**Commentaires formulés par le  
public dans le cadre de  
l'évaluation environnementale**

**Comments provided by the public  
as part of the Environmental  
Assessment**

**Période de commentaires du 16 novembre  
2012 au 15 janvier 2013**

Un nouveau **pont** pour le Saint-Laurent  
A new **bridge** for the St. Lawrence

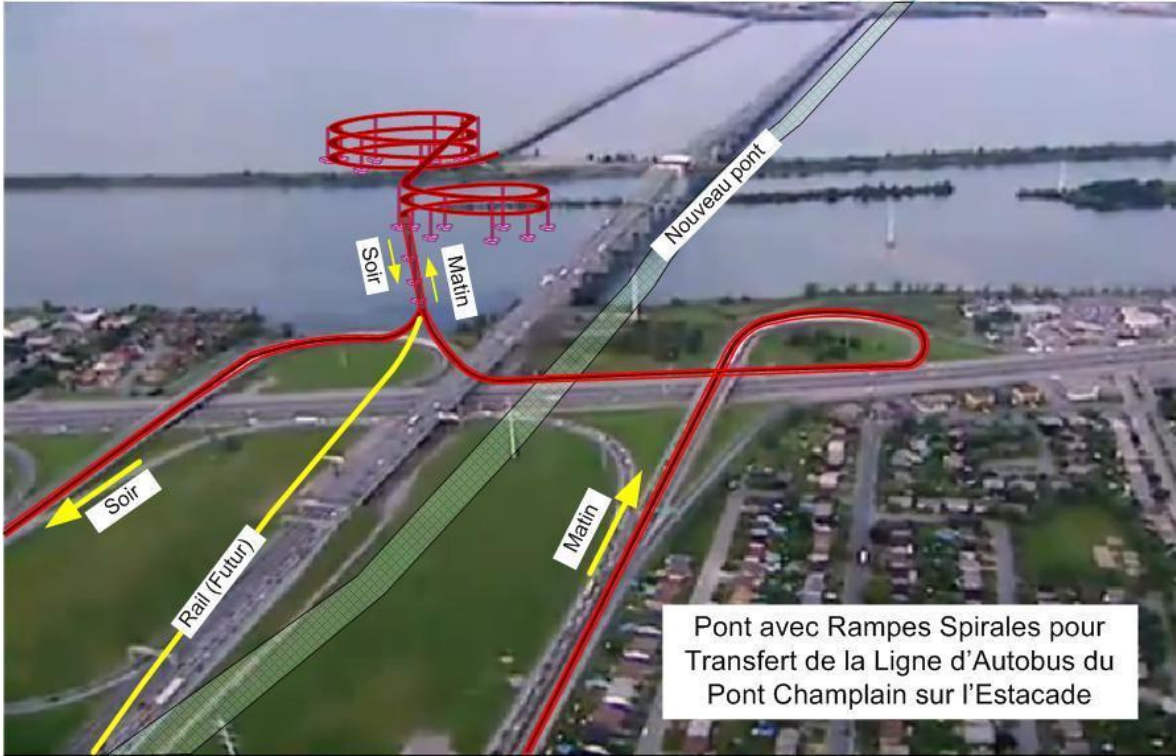
Le nouveau pont sur le Saint-Laurent devra fournir six voies pour les automobiles et camions et deux voies plus larges pour le transport en commun. Ces deux dernières voies contraignent substantiellement la conception du nouveau pont. Elles le rendent beaucoup plus large ou forcent l'adoption d'un pont à deux étages, allongeant les rampes encore plus. De plus, la pente des rampes doit être réduite (et leur longueur augmentée) pour assurer l'opération du rail lors de verglas. Le transport en commun ne peut souffrir d'interruption lors d'évènements climatiques. Ces modifications rendent le nouveau pont plus coûteux d'environ 50%.

Cette solution sera pratique en autant que la structure de l'estacade pourra fournir un minimum de 50 années d'opération sans encourir un niveau de dépenses d'entretien inacceptable. Peu de modifications initiales seront requises pour les autobus. L'implantation éventuelle du rail exigera vraisemblablement un réaménagement du haut de la structure de l'estacade et des poutres, ce qui impliquera des coûts futurs dont il faudra prendre compte. Le rail, contrairement aux autobus, nécessite deux voies, la deuxième étant nécessaire pour le retour des wagons de train ou des tramways. Le poids supplémentaire d'un système sur rail nécessitera aussi un renforcement des poutres de l'estacade, situées entre les piliers. Ces travaux pourront vraisemblablement être réalisés sur une l'estacade en opération car le transport en commun n'est nécessaire que durant les heures de pointe. Le renfort ou le remplacement des poutres pourra s'effectuer la nuit et la fin de semaine.

ANNEXE 1 - Parcs potentiels sur les rives du Saint-Laurent aux abords du nouveau pont Champlain

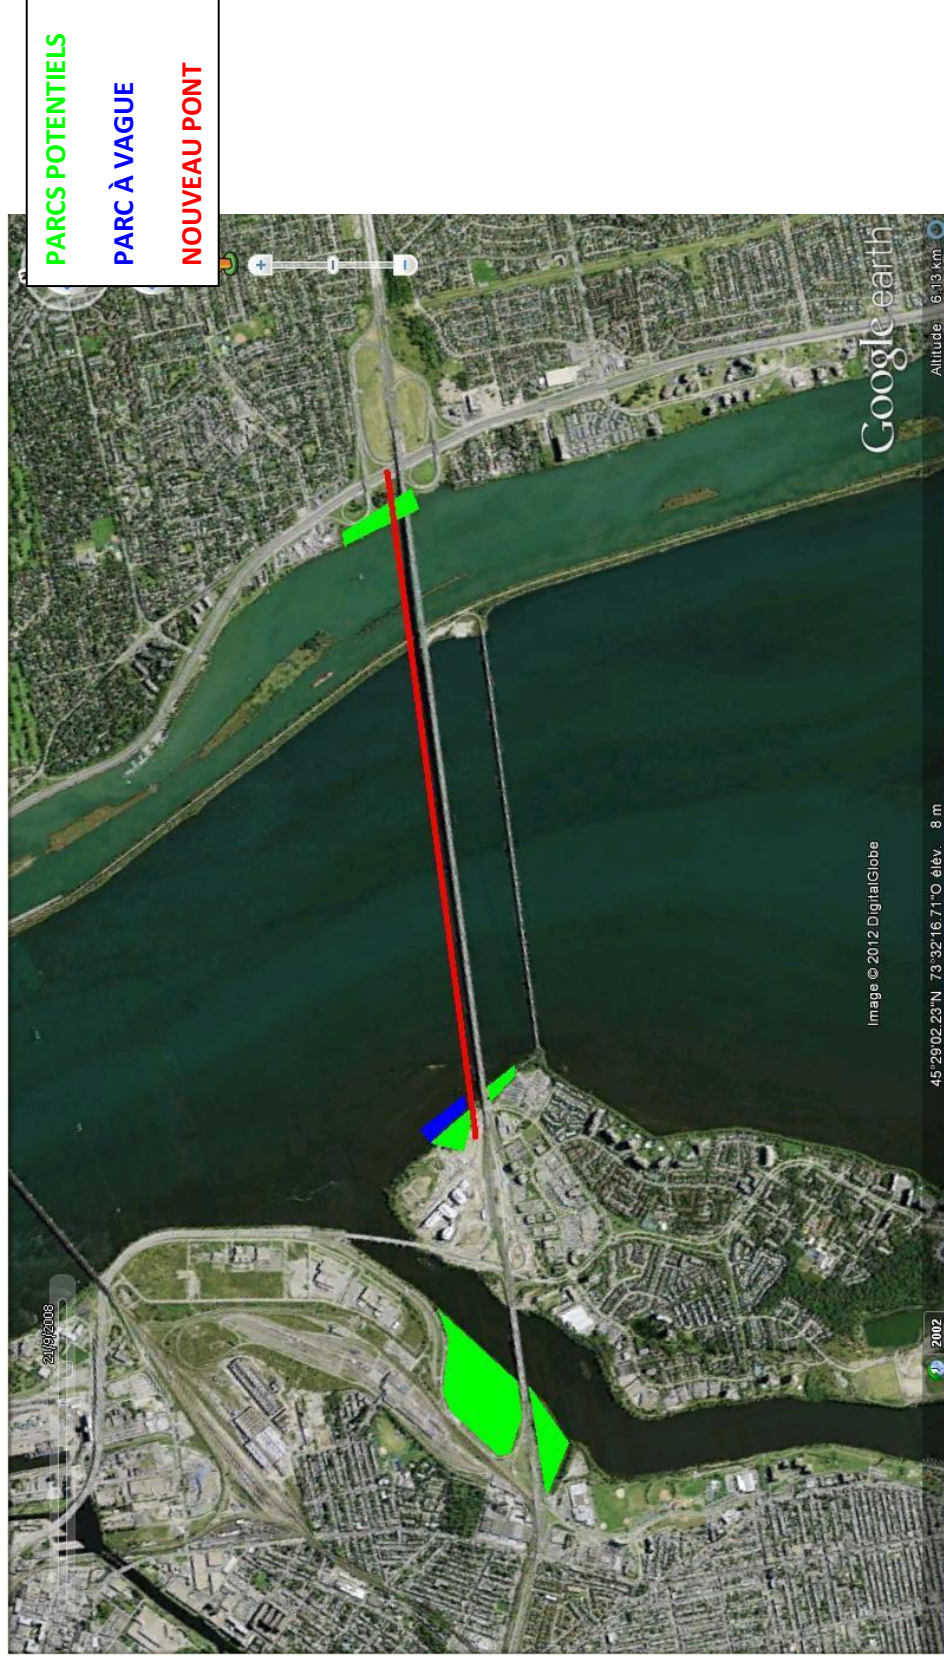
Le projet du nouveau pont Champlain nous apparaît être une belle opportunité pour changer certaines pratiques. En ce sens, il nous apparaît nécessaire de passer d'une attitude où on minimise ou compense les impacts sur l'environnement à une attitude où l'on réalise des gains environnementaux et sociaux. De même, il sera impératif d'assurer à la population une continuité de son accès au fleuve et aux équipements récréotouristiques déjà présents.

SOURCE: Google earth, 9 janvier 2013 ANNEXE 2 - Qualité des sols

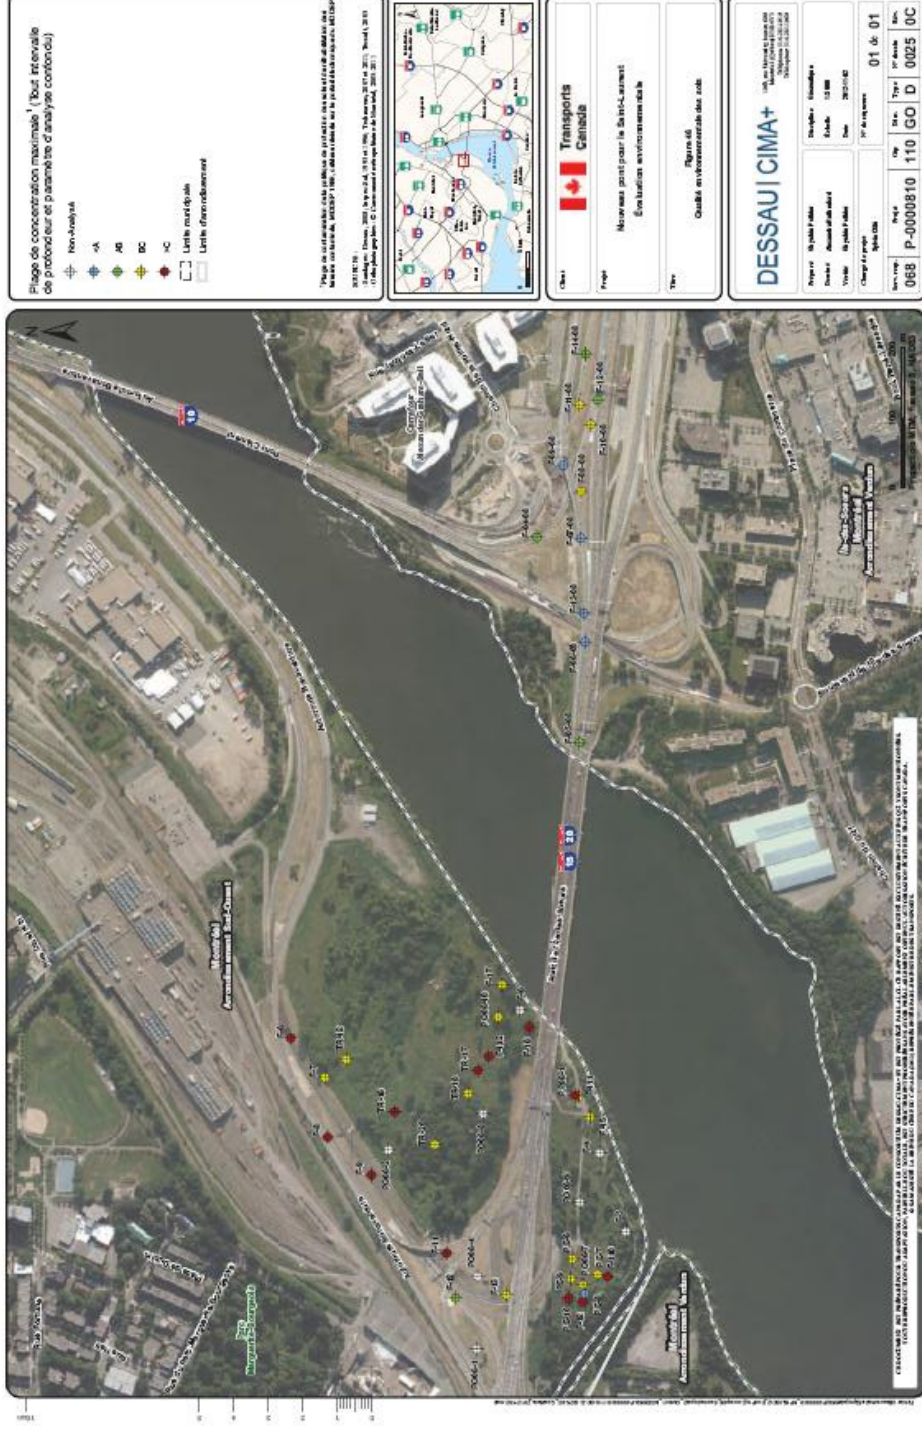
Bien que les niveaux de contaminants ne soient pas fortement inquiétants, leur localisation peut s'avérer problématique dans l'éventualité où ils seraient remis en circulation. Comme on peut le constater à la Figure 1, la nature linéaire de la Voie maritime et du Petit bassin de La Prairie mèneront sans contredit des sédiments remis en circulation à son embouchure, située à environ 7 km en aval des travaux, entre l'Île-Sainte-Hélène et la Pointe de Longueuil (*alias* Cap-sur-mer). Or il semble important de souligner que ce site est utilisé pour la pêche sportive, et ce, à l'année, des individus s'y adonnant à la pêche sur glace.
